FORMULARZ AUDYTU BRD		Arkusz 1
Audytora	Beata Mikołajewska	
Data, Godzina	26.08.2016 10:15	
Pogoda	Słonecznie

METRYKA WEDŁUG INWENTARYZACJI			
NR PRZEJŚCIA	1771		
DZIELNICA	Praga Południe	KATEGORIA	Praga Południe
ULICA	Aleja Stanów Zjednoczonych	LICZBA PASÓW	3
SKRZYŻOWANIE ZJAZD	Rondo Wiatraczna		
OPIS	wjazd w Stanów Zjednoczonych

1. Przejście wyznaczono przez jezdnię jednokierunkową Al. Stanów Zjednoczonych, która stanowi wyjazd z ronda Wiatraczna. Jezdnia ma w tym miejscu 3 pasy ruchu. Pojazdy zjeżdżają z ronda z dość dużymi prędkościami.

**ORIENTACJA**

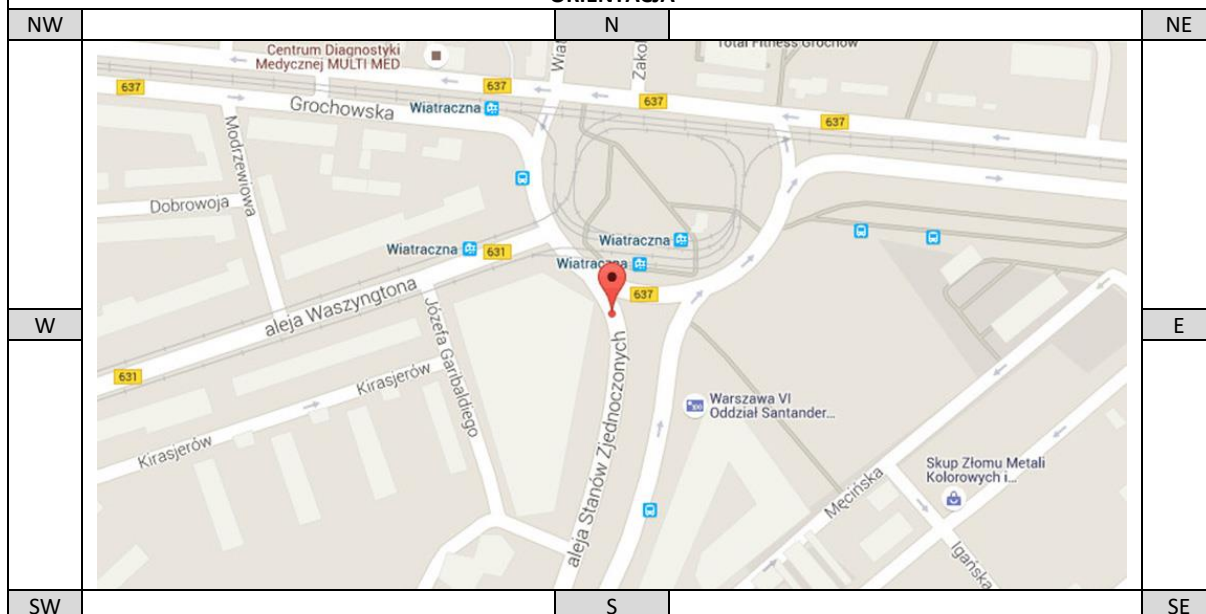
2. Przejście jest zbyt długie. Przechodzenie przez 3 pasy ruchu naraża niepotrzebnie pieszych na kolizje z pojazdami skręcającymi z ronda. Wprowadzony za pomocą oznakowania poziomego w organizacji ruchu dodatkowy pas, który zaczyna się tuż przed rondem nie jest efektywnie wykorzystywany przez samochody, ponieważ nie ma pełnej szerokości na dojeździe do przejścia. Zaleca się fizyczne zawężenie przejścia do jednego pasa, lub pozostawienie maksymalnie 2 pasów lecz dopuszczenie skrętu pojazdów tylko z pasa skrajnego ronda. Prowadzenie ruchu samochodowego przez skręt dwóch pasów jednocześnie niesie ogromne zagrożenie dla pieszych gdyż pieszy ma pierwszeństwo lecz pojazdy na sąsiednich pasa wzajemnie ograniczają sobie widoczność. Pozostawienie istniejącego stanu geometrii może być pod warunkiem instalacji sygnalizacji świetlnej. Działania należy skoordynować i ujednotlić rozwiązania w odniesieniu do obu jezdni Alei. Przejście dla pieszych przez bardzo ruchliwą ulicę, przez 3 pasy w jednym kierunku. Subiektywna obserwacja wskazuje na poruszanie się pojazdów z dużymi i bardzo dużymi prędkościami, znacząco przekraczającymi prędkości dopuszczalne. Piesi pokonując 3 pasy ruchu muszą niejednokrotnie przebiegać przez jezdnię. W przypadku trzech pasów istnieje także zagrożenie, że pieszy będzie wkraczał na przejście dla pieszych, aby wyegzekwować swoje prawo pierwszeństwa. Istnieje duże ryzyko, że część pojazdów zatrzyma się przed przejściem dla pieszych a pojazdy na drugim lub trzecim pasie będą nadal kontynuowały jazdę. Może to prowadzić do bardzo groźnych w skutkach wypadków z ryzykiem wypadków śmiertelnych włącznie.

Bardzo niebezpieczny stan, który nie powinien być utrzymywany. Należy ograniczyć ryzyko ekspozycji pieszego na zagrożenie od ruchu pojazdów.

3. Przejście jest zbyt szerokie. Należy zwęzić wyznaczone przejście, odsuwając je od jezdni ronda aby uzyskać większą rezerwę na zatrzymanie przed przejściem pojazdów zjeżdżających z ronda.

4. W środku wyznaczonego przejścia od strony zachodniej stoi latarnia, która może narazić osobę niewidzącą lub osobę, która nie zauważy latarni z jakiegoś powodu na bolesne zderzenie ze słupem. Z podstawy słupa wystają śruby, a nawierzchnia chodnika ma ubytki. Wskazane jest przeniesienie słupa w inne miejsce, aby nie stanowił zagrożenia dla pieszych na przejściu.

5. Na krawędzi przejścia od strony zachodniej brak płytek prowadzących, a stan techniczny nawierzchni chodnika jest zły. Od strony pasa rozdziału płytki są wytarte, część jest połamana. Krawężnik ma ubytki i jest zapadnięty względem nawierzchni. Nawierzchnia w obrębie przejścia ma liczne pęknięcia, szczeliny i zagłębienia. Biorąc pod uwagę brak urządzeń odwodnienia, które zabezpieczyłyby pieszych przed napływem wód opadowych, można spodziewać się że w tych miejscach może gromadzić się woda lub powstawać oblodzenie. Może to zagrażać bezpiecznemu poruszaniu się pieszych w okresie zimowym. Należy wykonać prawidłową rampę wraz z płytkami prowadzącymi po stronie zachodniej, a po stronie pasa dzielącego wykonać remont nawierzchni rampy. Poprawić należy także stan techniczny nawierzchni jezdni. Wskazane byłoby także wykonanie studzienek wpustowych, które zabezpieczą pieszych przed napływem wody z jezdni na przejście.

6. Brak linii P-14 przed przejściem. Zalecane uzupełnienie.

- wyeliminowanie kolizji pieszy – pojazd, poprzez realizację przejścia w drugim poziomie;
- zainstalowanie sygnalizacji świetlnej;
- wzmocnienie nadzoru nad prędkością;
- skrócenie długości przejścia dla pieszych do dwóch pasów oraz zastosowanie urządzeń BRD np. wyspowych progów zwalniających, instalacji wysp azylu pomiędzy jezdniami i inne działania mogące spowodować zmniejszenie prędkości pojazdów i skrócenie drogi pieszego przez jezdnię.
